ESTUDO DE IMPACTE AMBIENTAL DA CENTRAL DE CICLO COMBINADO DE SINES – – 2009

ADITAMENTO

O presente documento constitui o Aditamento ao **Estudo de Impacte Ambiental da Central de Ciclo Combinado de Sines – 2009**, cujo proponente é a empresa ENDESA Generación Portugal, Lda.

Os elementos adicionais apresentados têm como objectivo responder, cabalmente, ao ofício com a referência **496/09/GAIA**, da Agência Portuguesa do Ambiente, e que constitui o Anexo I deste documento.

Figura 2 - Localização dos receptores sensíveis identificados no EIA sobre a Carta de Zonamento do PUZILS

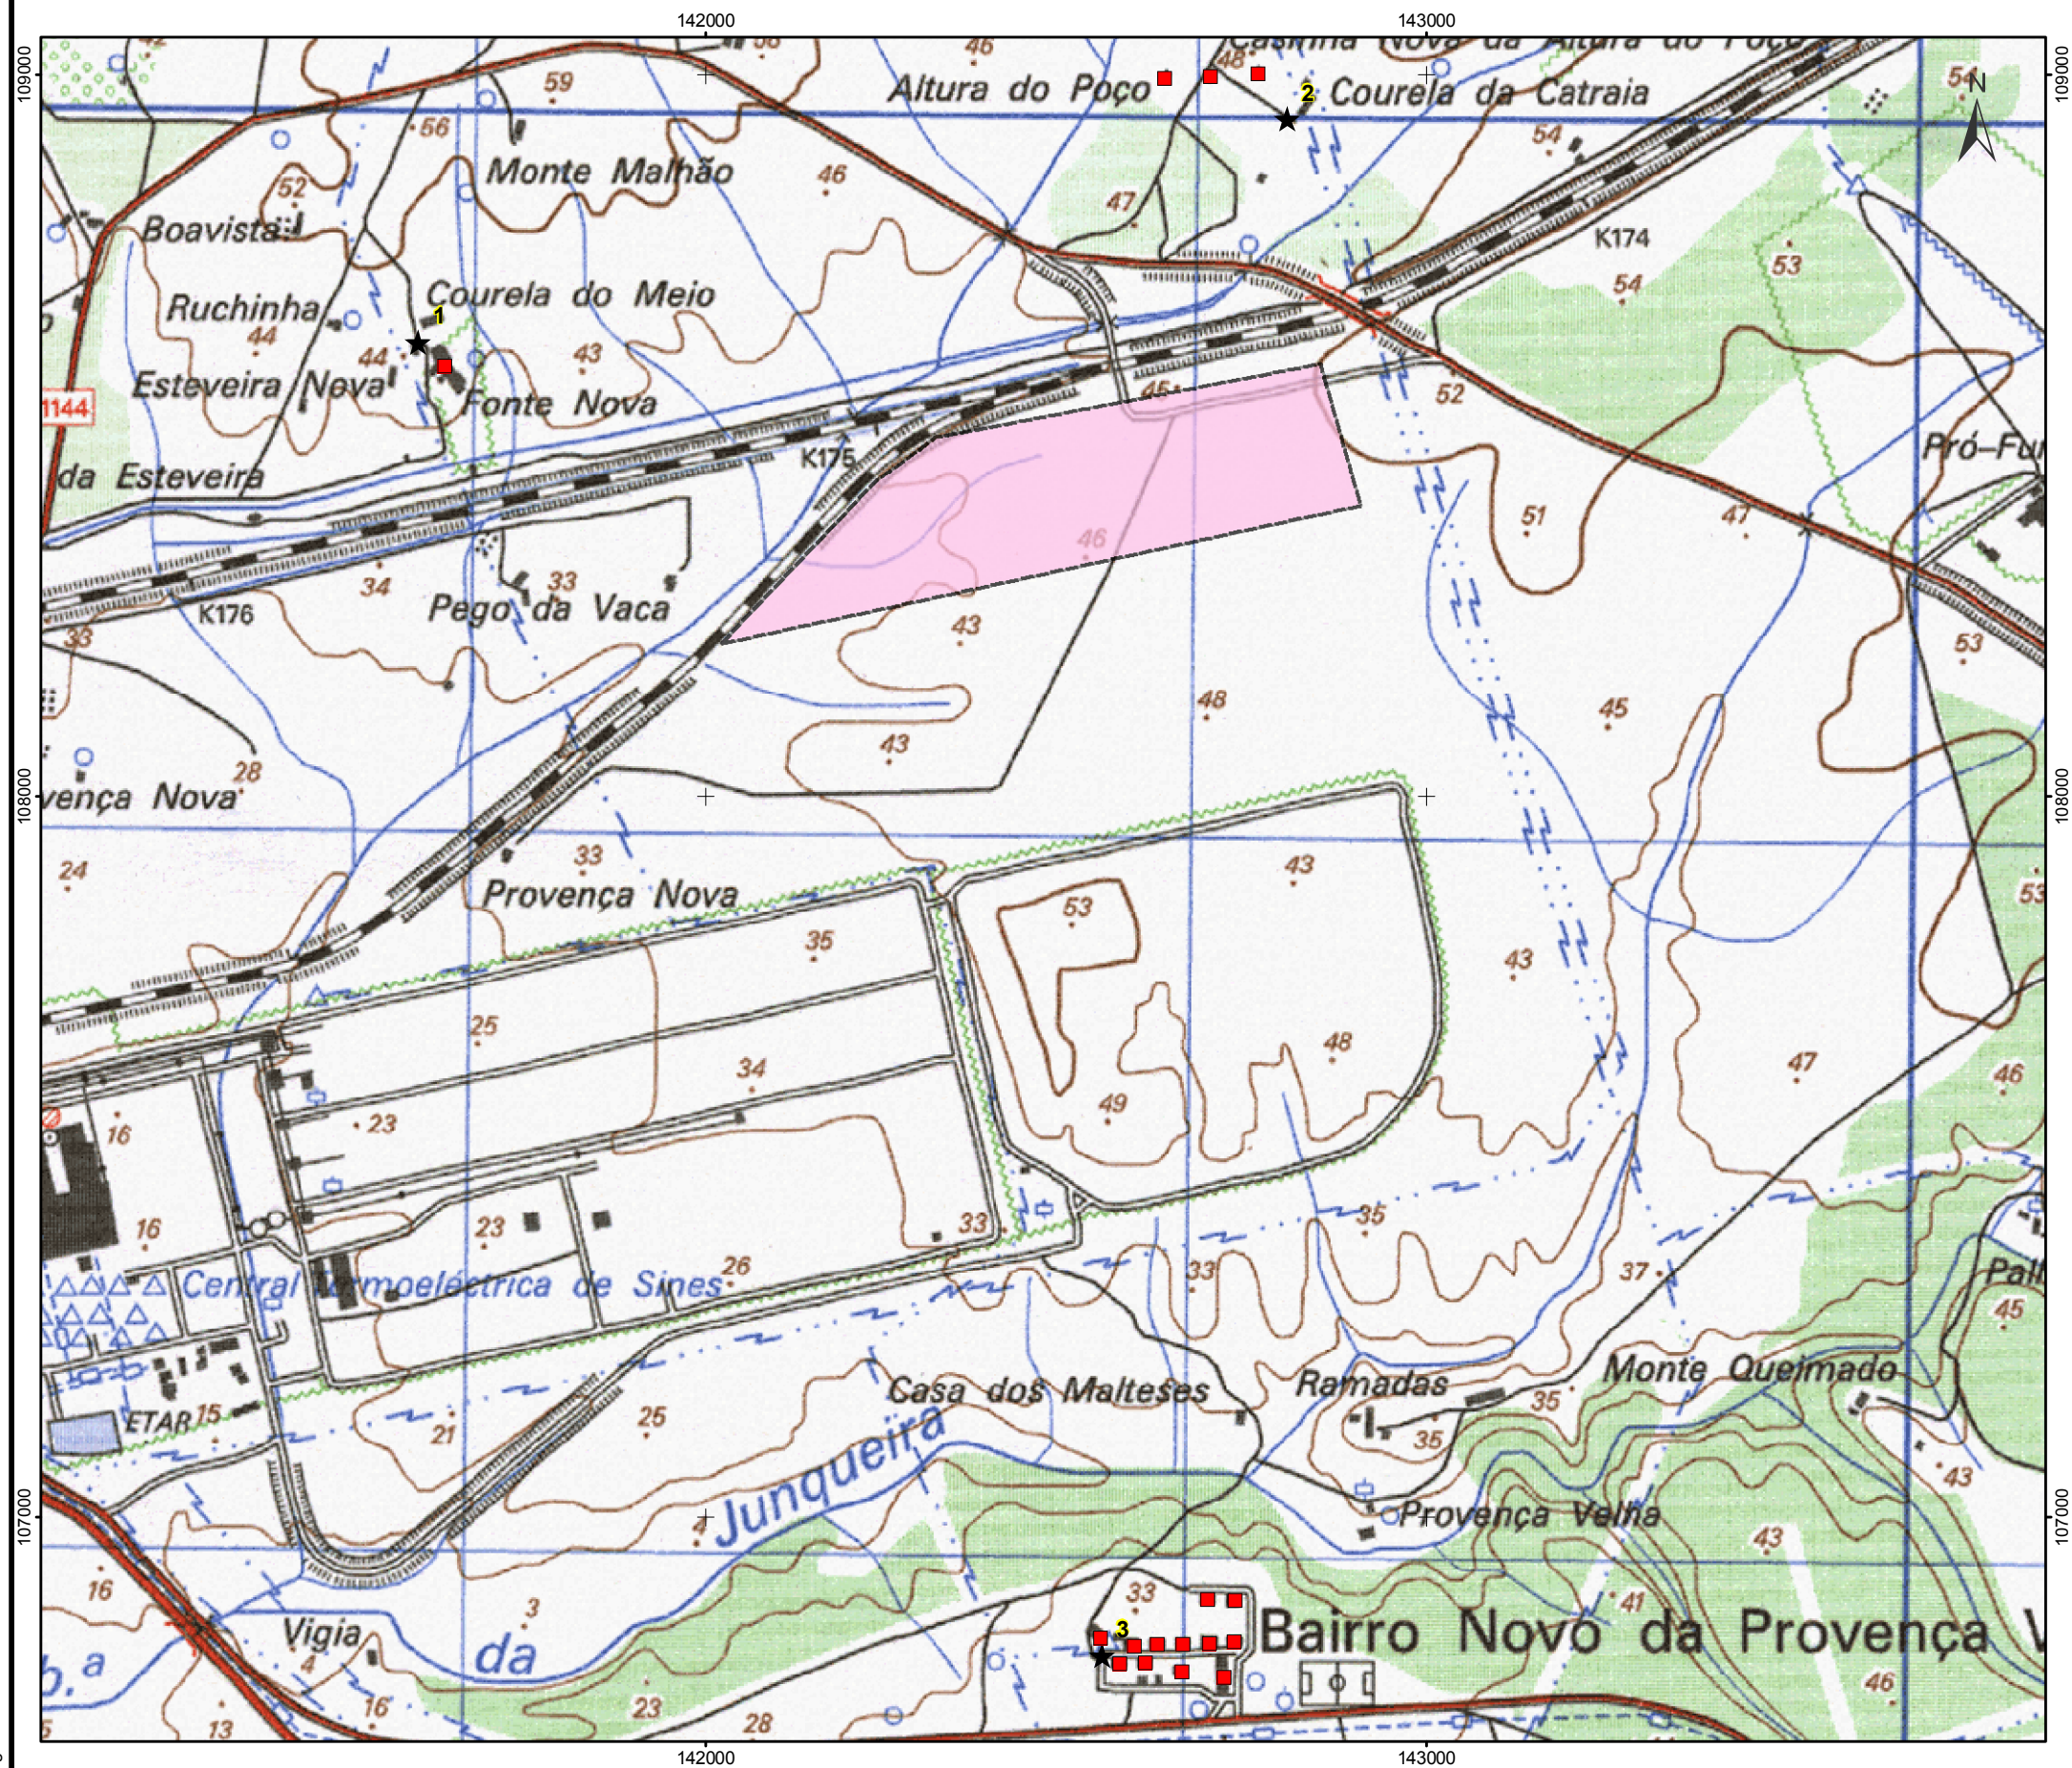
- 3. Deverá ser apresentada a delimitação dos edifícios habitacionais (particularmente, os receptores associados aos pontos 1 e 2) sobre a Carta de Zonamento do Plano de Urbanização da Zona Industrial e Logística de Sines (PUZILS), à escala adequada.**

Na **Figura 2**, apresenta-se a localização dos receptores sensíveis identificados no EIA à escala 1/10 000, sobre a Carta de Zonamento do Plano de Urbanização da Zona Industrial e Logística de Sines.

O receptor localizado na envolvente do ponto de medição 1 encontra-se integrado na classe de zonamento Estrutura Ecológica Terciária e os receptores localizados na envolvente do ponto de medição 2 encontram-se integrados na classe de zonamento Solo Urbanizado Industrial e de Produção Energética.

Figura 1 - Localização dos pontos de medição do ruído e dos receptores sensíveis identificados no EIA

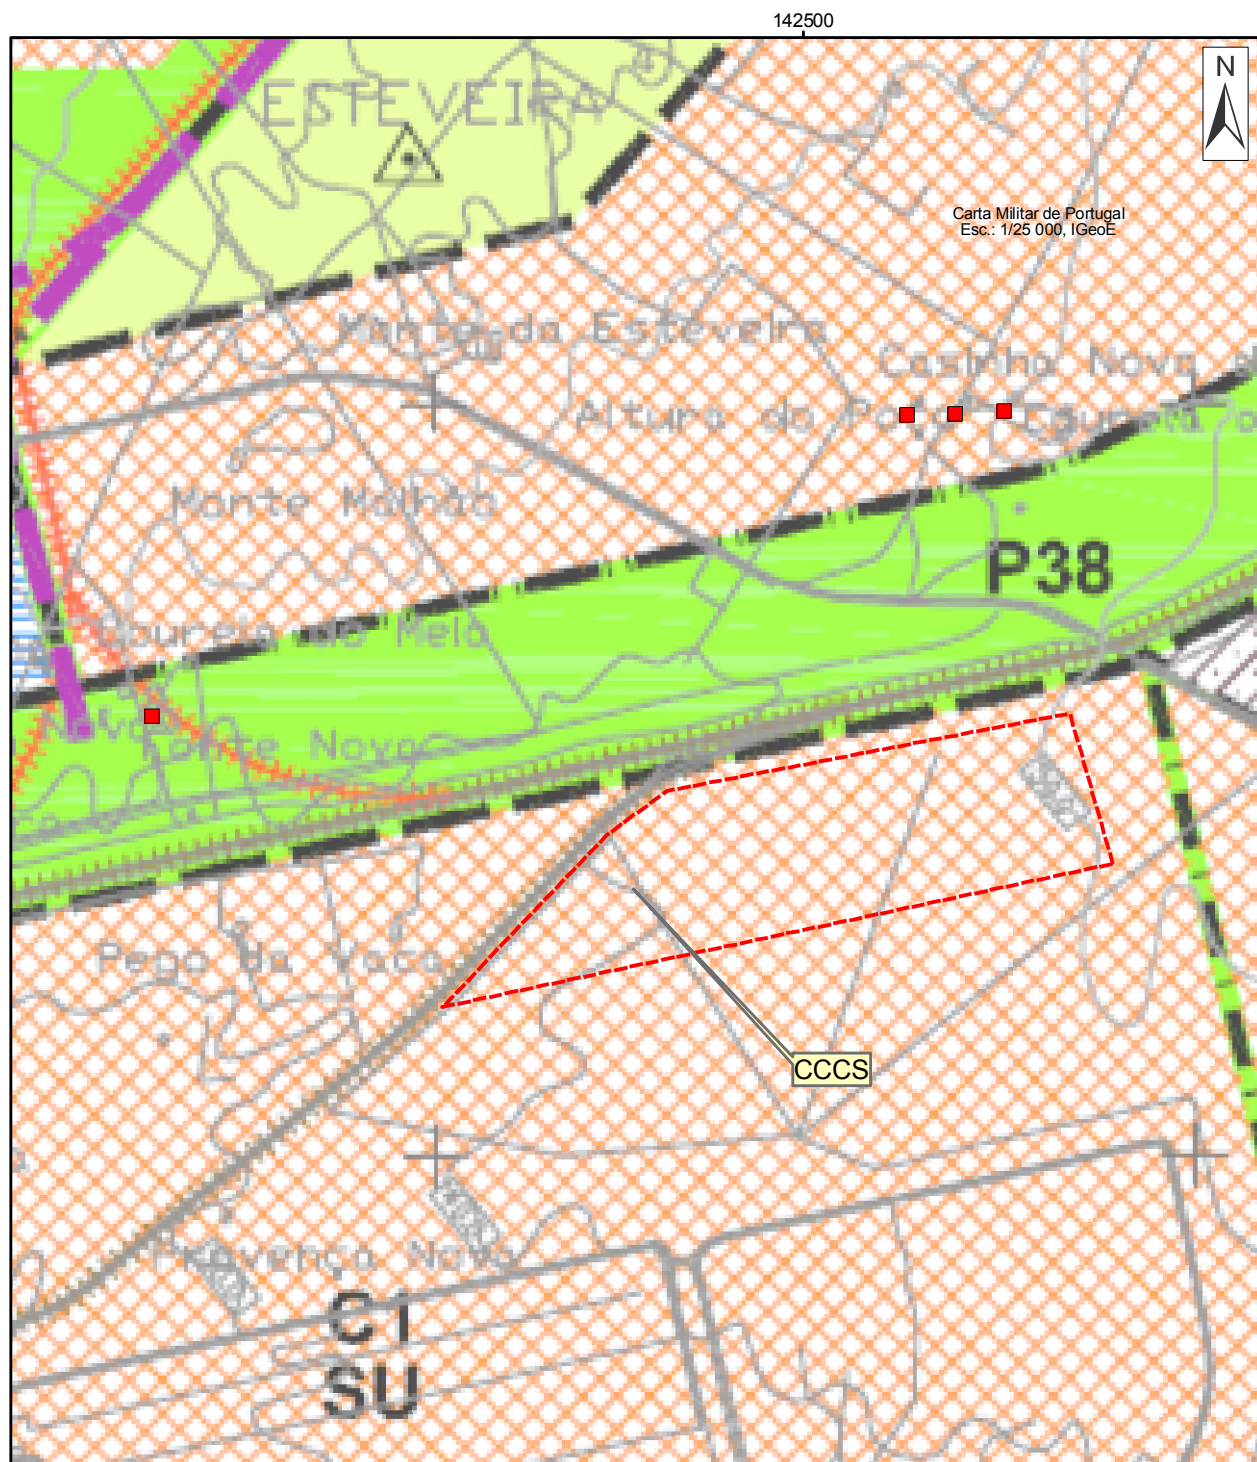
2. Deverá ser apresentada cartografia, à escala adequada à fase de Projecto de Execução, que permita a identificação e localização inequívoca dos receptores sensíveis e dos locais de medição, dado que a escala da Figura 7.35 do EIA não permite essa identificação.

A cartografia de Projecto apenas foi efectuada para a área de implantação da Central, tendo-se utilizado para o efeito cartografia da Carta Militar de Portugal do IGeoE, à escala 1/25 000 (folhas n.º 516 e n.º 526) para a restante área de estudo. Deste modo, apresentam-se no **Quadro 1** as coordenadas dos receptores sensíveis e pontos de medição caracterizados no EIA.

Na **Figura 1** apresenta-se a localização dos pontos de medição e receptores sensíveis identificados no EIA à escala 1/10 000, com base na ampliação da Carta Militar de Portugal do IGeoE, à escala 1/25 000.

Figura 3 - Ordenamento do Território e Condicionantes do PDM

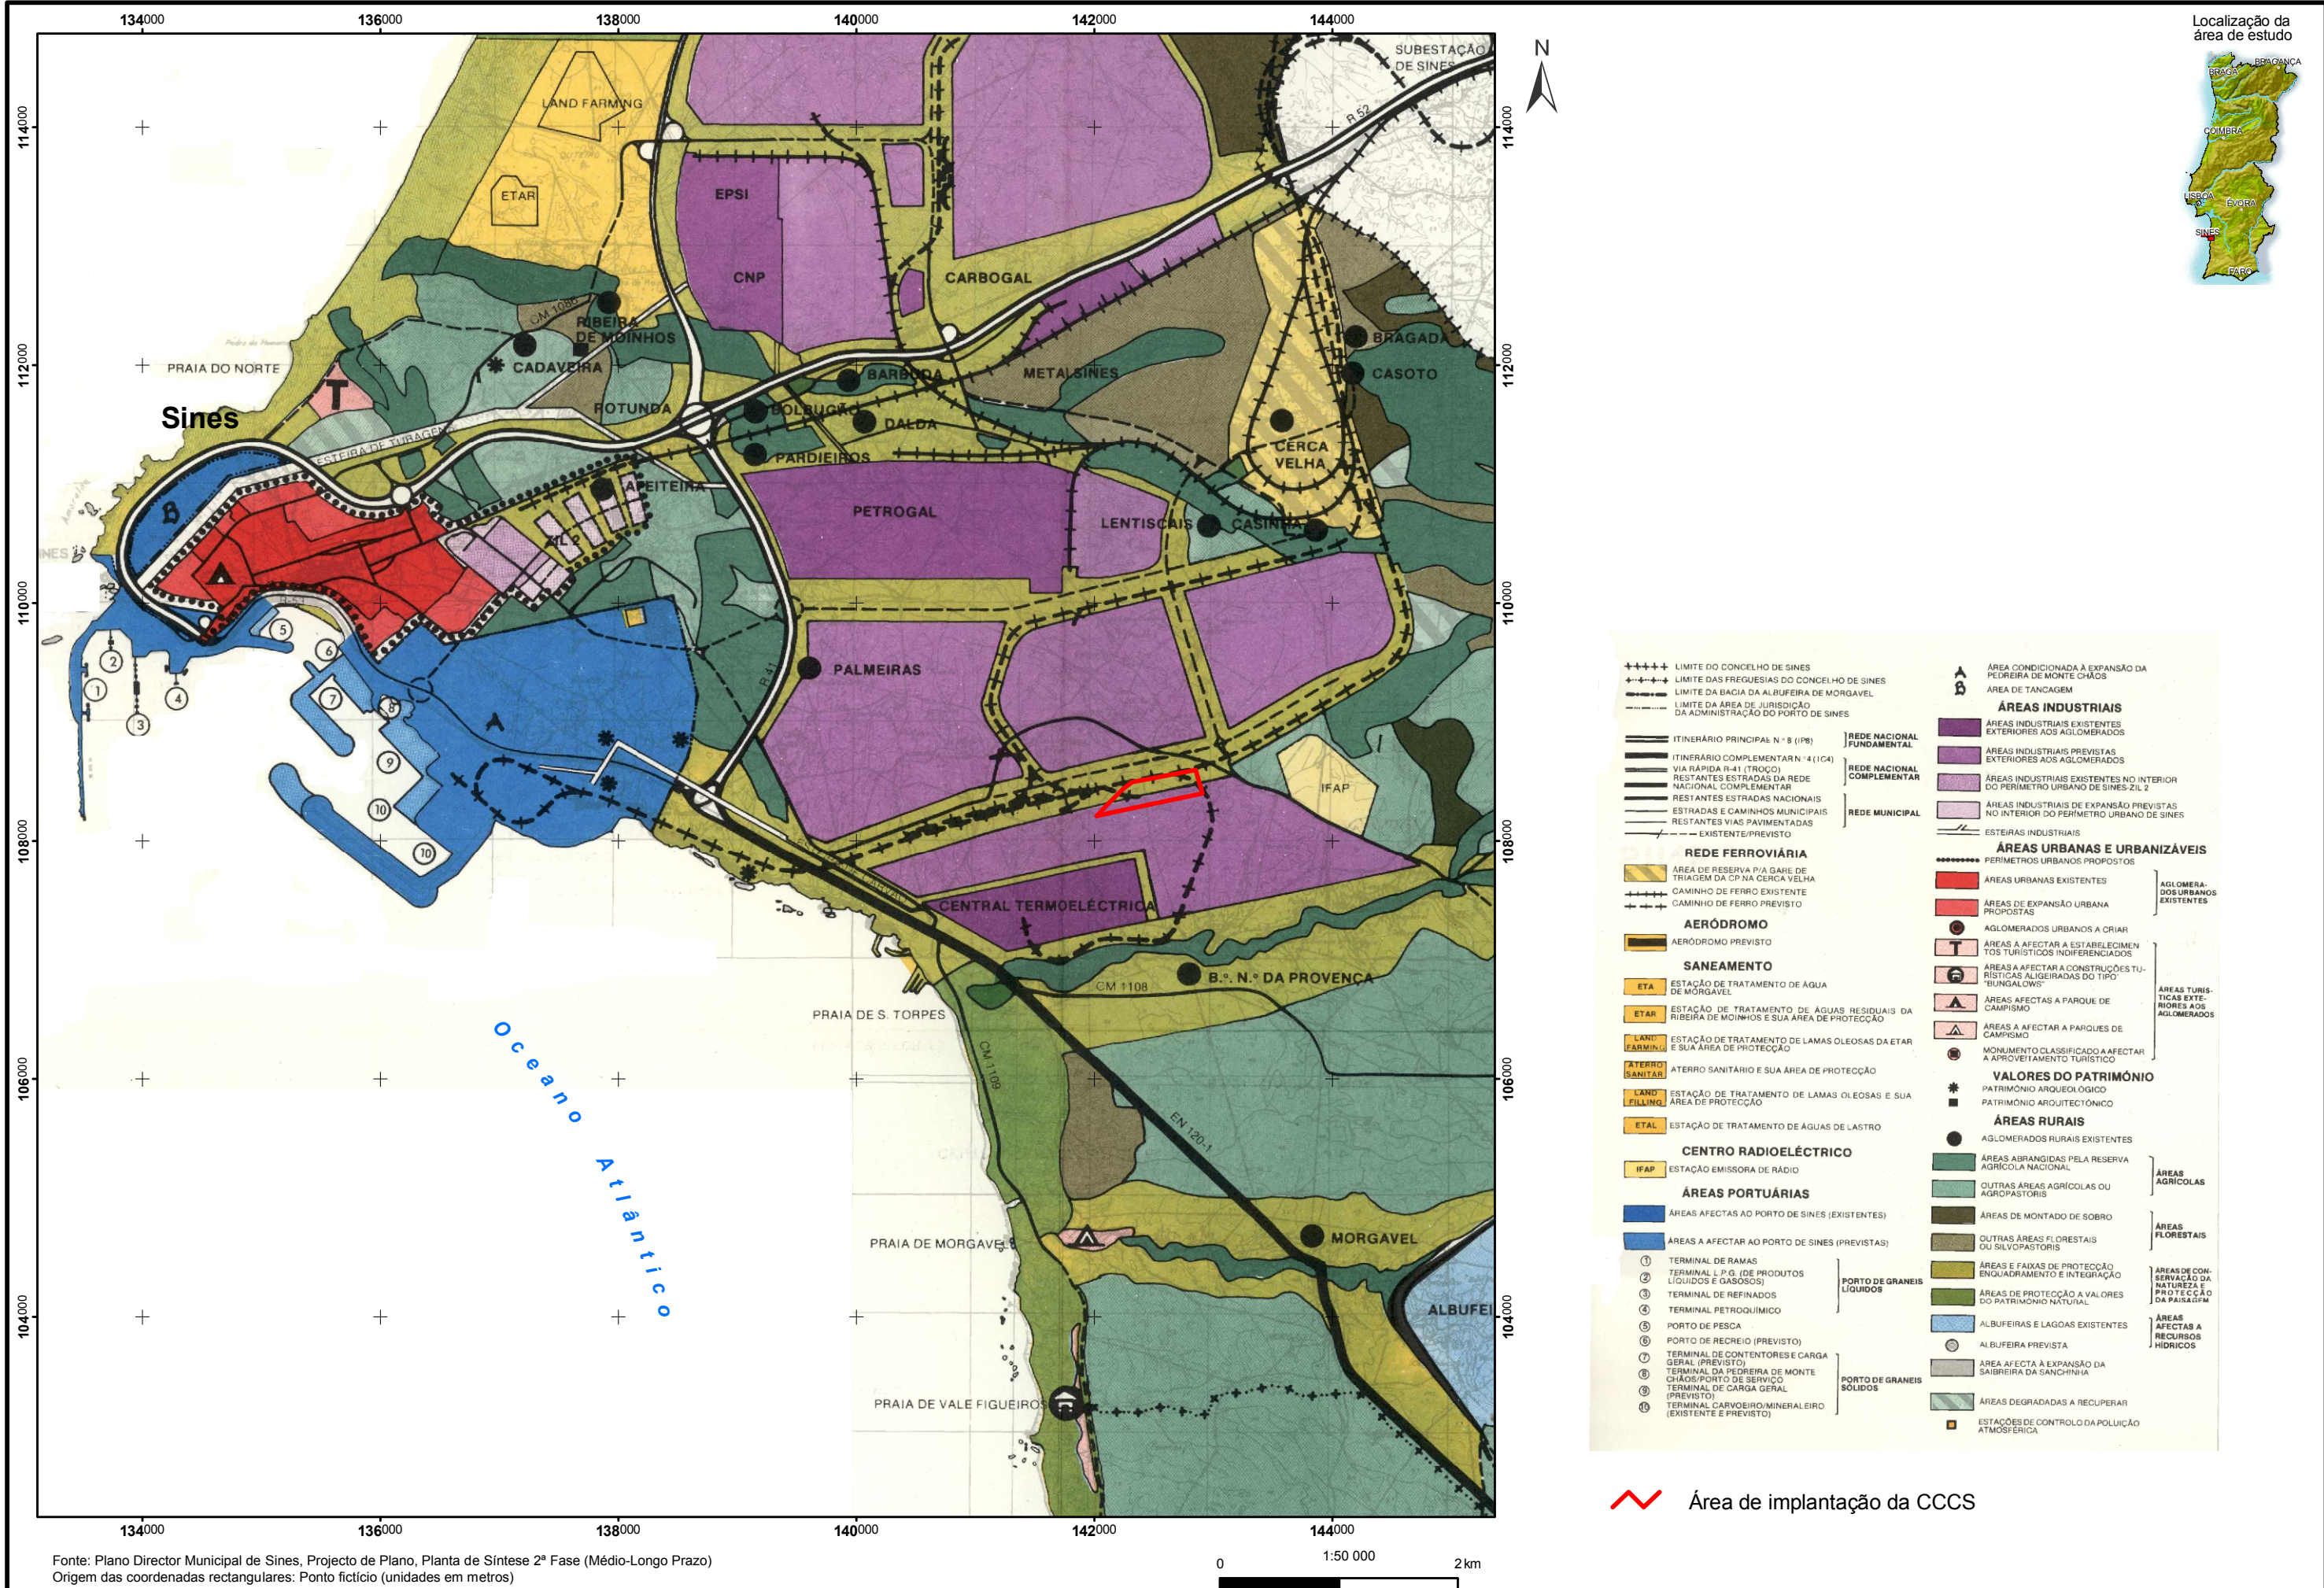
28. Na caracterização da situação de referência, o EIA refere e enquadra o projecto nos Instrumentos de Gestão Territorial (IGT) em vigor para a área em estudo. No entanto, não é apresentada cartografia com a implantação do projecto sobre o Plano Director Municipal (PDM) de Sines.

Neste EIA optou-se por não apresentar a cartografia de ordenamento e condicionantes sobre a Planta síntese do PDM visto que o Plano de Urbanização da Zona Industrial e Logística de Sines (PUZILS) já tinha sido aprovado e o estabelecido neste plano de urbanização já teve em conta o PDM e prevalece sobre o estabelecido no mesmo; contudo, de modo a atender à solicitação da APA, apresenta-se a **Figura 3 – Ordenamento do Território e Condicionantes do PDM de Sines** com a área de implantação da Central de Ciclo Combinado de Sines.

Da observação da Figura 3 verifica-se que, em termos de ordenamento, a área de implantação da CCCS se insere em área classificada como “Áreas Industriais Previstas Exteriores aos Aglomerados” e em área classificada como “Áreas e Faixas de Protecção, Enquadramento e Integração”.
